5/7.8.1 – REVIZIJA PROJEKTA INFORMACIONO-KOMUNIKACIONOG SISTEMA-SISTEM OZVUČENJA
Investitor:	Infrastruktura železnica Srbije
Naručilac:	China Railway International Corporation Ltd.
Objekat:	Pruga Beograd - Subotica državna granica (Kelebija), DEONICA PRUGE NOVI SAD - SUBOTICA - DRŽAVNA GRANICA (KELEBIJA), u Novom Sadu, Kisaču, Stepanovićevu, Zmajevu, Vrbasu, Lovćencu, Malom Iđošu, Bačkoj Topoli, Žedniku, Naumovićevu i Subotici , K.O. Novi Sad I, K.O. Novi Sad IV, K.O. Kisač, K.O. Rumenka, K.O. Stepanovićevo , K.O. Čenej, K.O. Bačko Dobro Polje, K.O. Vrbas, K.O. Vrbas - grad, K.O. Zmajevo , K.O. Kucura, K.O. Lovćenac, K.O. Mali Iđoš, K.O. Feketić, K.O. Bačka Topola , K.O. Bačka Topola - Grad, K.O. Mali Beograd, K.O. Bikovo, K.O. Donji Grad, K.O. Žednik , K.O. Novi Grad, K.O. Palić, K.O. Stari Grad, na katastarskim parcelama prema spisku priloženom u Glavnoj svesci
Vrsta tehničke dokumentacije:	PZI Projekat za izvođenje

Oznaka i naziv dela projekta:	**5/7.8 – Revizija projekta informaciono-komunikacionih sistema – sistem ozvučenja, lokacija Žednik**
Vrsta radova:	Novi objekat
Projektant:	Dirigent Acoustics d.o.o. Mažuranićeva 29/9, Beograd
Odgovorno lice projektanta:	**mr Dejan Todo

Slika 2. Model perona i stanice sa dispozicijom zvučnika na železničkoj stanici Žednik

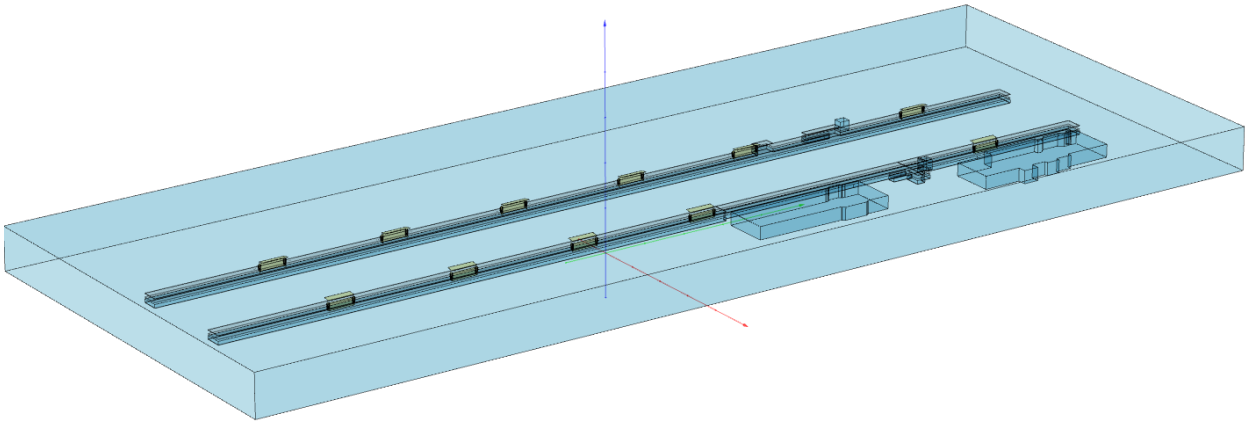
Na slici 2 prikazan je model stanice i pripadajućih perona u softverskom paketu EASE 5 sa dispozicijom svih zvučnika u novoprojektovanom stanju.

Broj crteža: PZI-2024-OZV-004-01

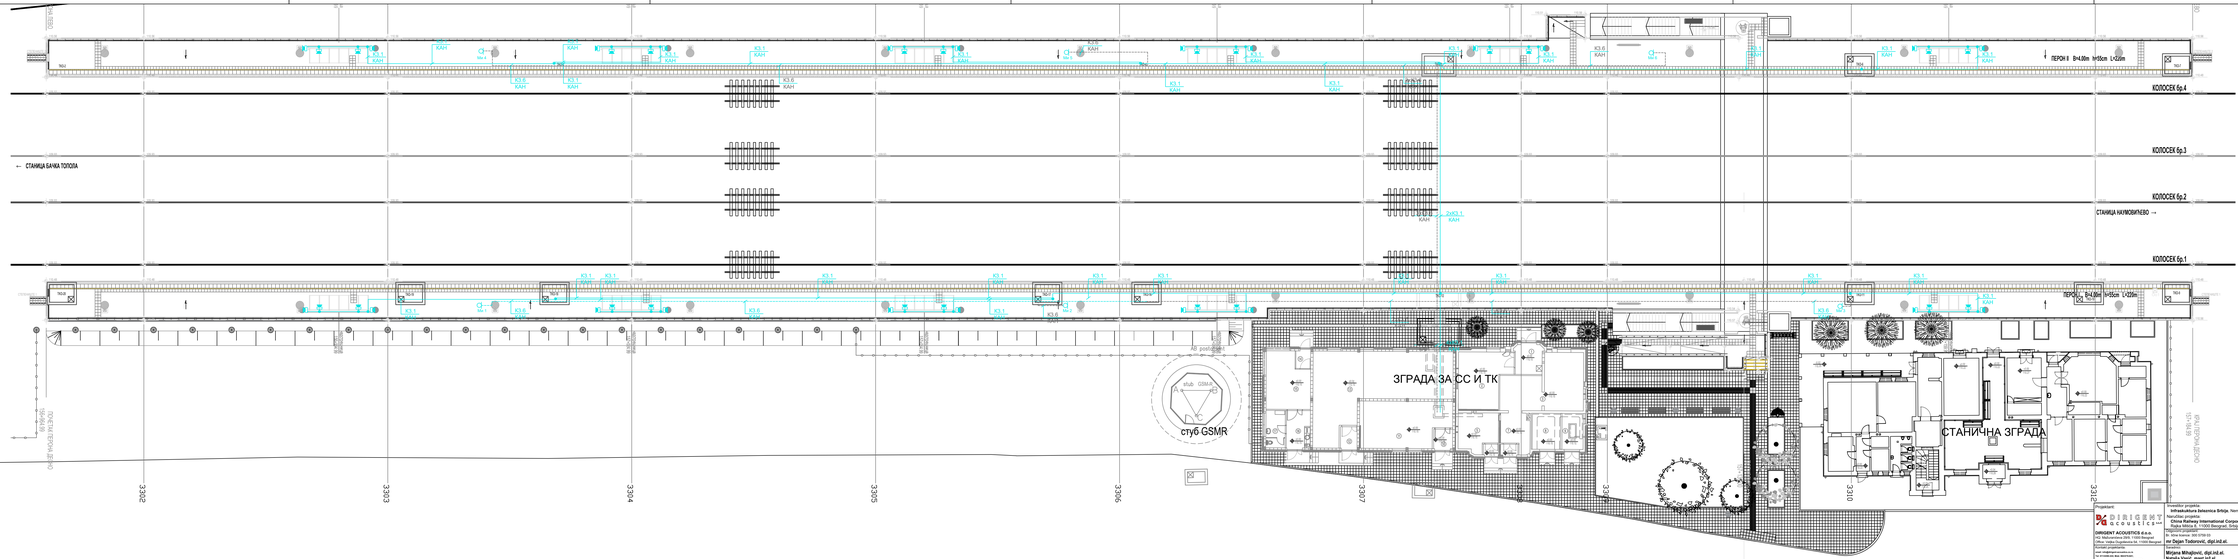
- Sve zvučnike tipa Bosch LBC 3210 postavljene horizontalno ispod nadstrešnice „kućica“ na peronima demontirati ili isključiti sa dovod signala. Ukupno na objektu ima 11 postavljenih „kućica“, odnosno potrebno je demontirati 11 zvučnika tipa Bosch LBC 3210.

- Sve zvučnike koji su postavljeni na stubovima „kućica“ sa spoljne strane, okrenuti ka peronima i podesiti tako da rade u režimu pojačanja 0 dB (60 W).

- Sve zvučnike postavljene sa unutrašnjih strana „kućica“, na stubovima podesiti tako da rade u režimu pojačanja -6 dB (15 W).
- Ostaviti postojeća podešavanja digitalne obrade signala u sistemu za ozvučavanje i obaveštavanje (*high pass* filter sa početnom frekvencijom od 330 Hz i karakteristikom uspona od 12 dB/oktavi i *low pass* filter sa frekvencijom odsecanja na 6800 Hz i karakteristikom opadanja od 12 dB/oktavi).

Na crtežu 01 u u grafičkom prilogu data je dispozicija zvučnika na peronima železničke stanice u novoprojektovanom stanju. Na crtežu 02 u grafičkom prilogu je dana jednopolna šema sistema razglasa na lokaciji Lovćenac u novoprojektovanom stanju.
